ŽELEZNICE SLOVENSKEJ REPUBLIKY

V e c : Vysvetlenie informácií potrebných na vypracovanie ponuky 21

Obstarávateľ v zmysle § 48 zákona č. 343/2015 Z. z. o verejnom obstarávaní a o zmene a doplnení niektorých zákonov v znení neskorších predpisov (ďalej len „ZVO“) poskytuje vysvetlenie informácií potrebných na vypracovanie ponuky v zadávaní nadlimitnej zákazky na predmet zákazky „**Modernizácia železničnej trate Žilina – Košice, úsek trate Poprad Tatry (mimo) – Krompachy. Časť: A.2 Vydrník (mimo) – Markušovce (mimo)**“ vyhlásenej uverejnením Oznámenia o vyhlásení verejného obstarávania vo Vestníku Európskej únie č. 43837-2025 číslo vydania série S úradného vestníka: 15/2025 dňa 22.01.2025 a vo Vestníku verejného obstarávania č. 16/2025 pod značkou 1536 - MSP dňa 23.01.2025 (ďalej len „oznámenie o vyhlásení verejného obstarávania“) nasledovne:

Objekt : SO 05-33-16 Tunel Kalmanka – razený železničný dvojkoľajný tunel

DETAIL "A" - REZ MADLOM V MIESTE SVIETIDLA

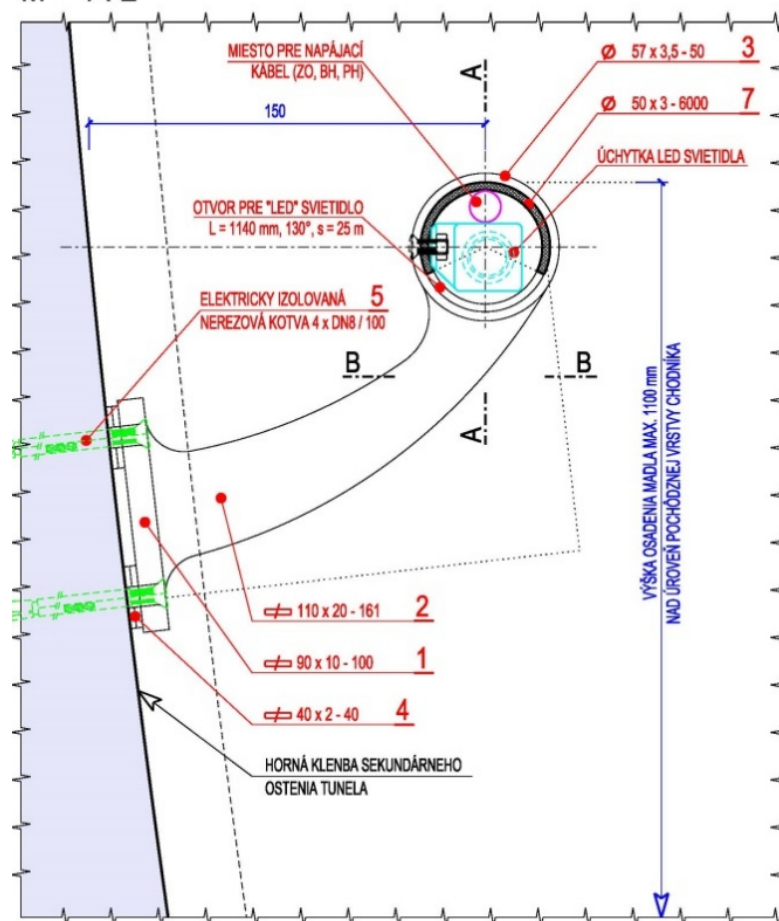
9. Ako bude uchytené madlo zábradlia na ostenie tunela, žiadame priložiť detail.

Uchytenie madla zábradlia na ostenie tunela bude riešené podľa obrázku nižšie.

DETAILY UKONČENIA HYDROIZOLÁCIE NA HORNEJ KLENBE HĽBENÉHO TUNELA

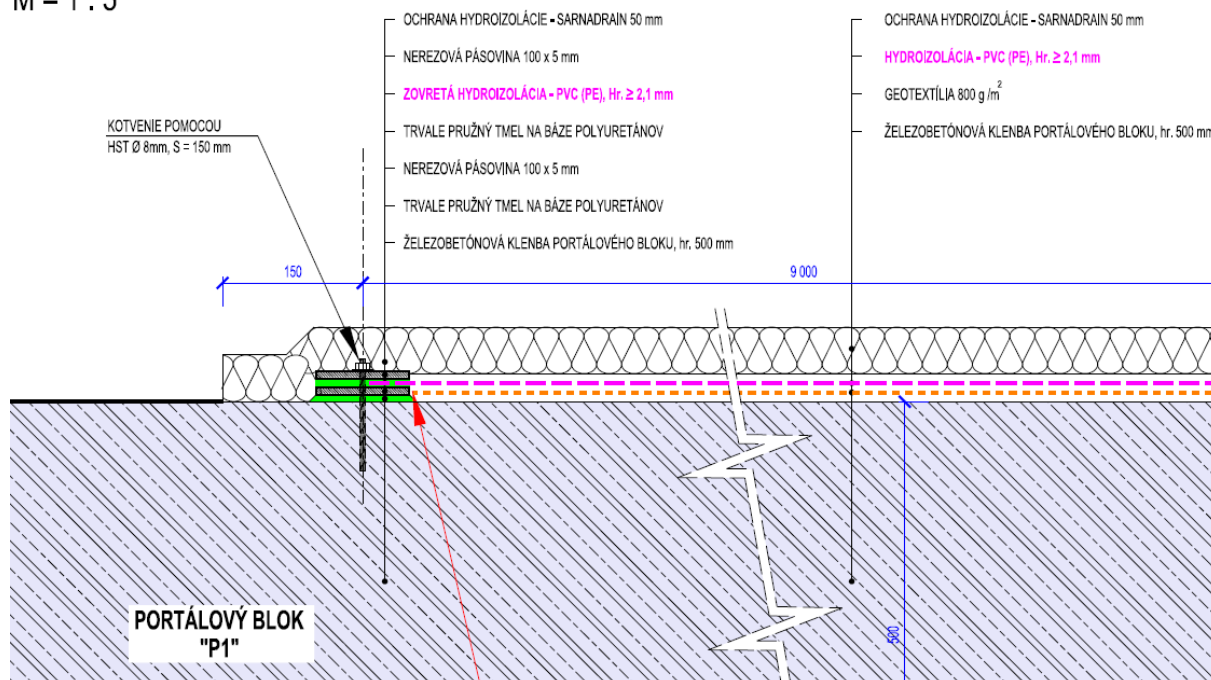
1. Mohol by obstarávateľ doplniť technické podklady k realizácii hĺbeného tunela, doplniť položku pre ocenenie **ochrannej vrstvy hydroizolácie na hornej klenbe HT**?

Hydroizolácia na hornej klenbe tunela je navrhnutá podľa obrázka nižšie.

Do výkazu výmer bude doplnená položka:

711662210.P	Zhotovenie a dodávka ochrany hydroizolácie	m2	1 599,360
-------------	--	----	-----------

PÔDORYS KROVU

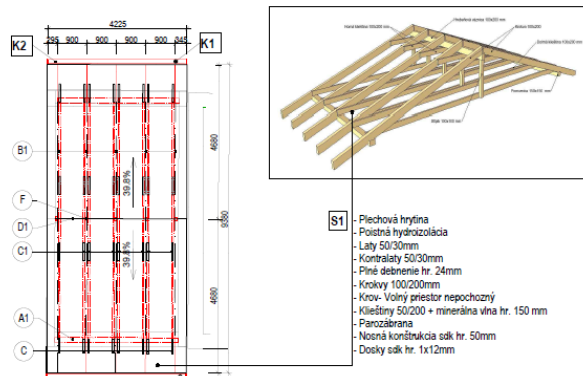
SO 05-34-20.01 sa nachádza položka 76233.3P – M + D krovu vrátane impregnácia dreva – drešina , kpl 1 – upresní investor danú položku? Bude doplnená špecifikácia danej položky – výkaz prvkov krovu?

Z výkazu výmer SO 05-34-20.01 bude odstránená položka dodávky a montáže krovu.

Táto položka bude vložená do objektu SO 05-34-12.01

Súťažiaci nacení túto položku na základe nasledovnej časti projektovej dokumentácie SO 05-34-12.01:
